Chevrolet Southeast Europe Llc.

TECHNICAL

Тема: Случайные пропуски рабочего цикла во время прогрева

Модели: T200/J200 1.4/1.6 DOHC Engine

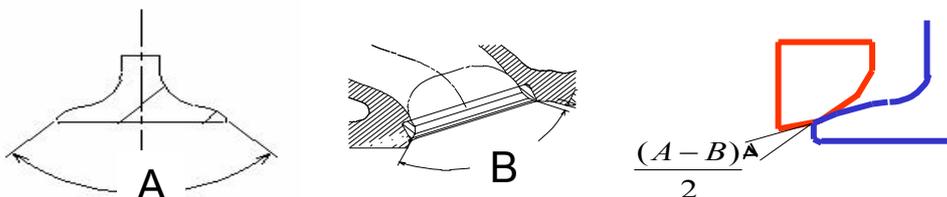
Из-за наличия плохого контакта клапана (как впускных, так и выпускных с седлом) может снижаться компрессия во время периода прогрева.

* Минимальный угол между седлом и клапаном = $(A-B)/2$

Текущая спецификация клапана (A) : 90°0' - 90°30'

Текущая спецификация седла (B) : 89 - 90 degree

Правильный минимальный угол между седлом и клапаном должен быть более 7° 30", однако в некоторых комбинациях угол составляет 0°, при этом может происходить утечка компрессии во время прогрева.

Для того чтобы увеличить угол между седлом и клапаном диапазон угла клапана был увеличен с 90°0' - 90°30' до 90°15' - 90°45'.
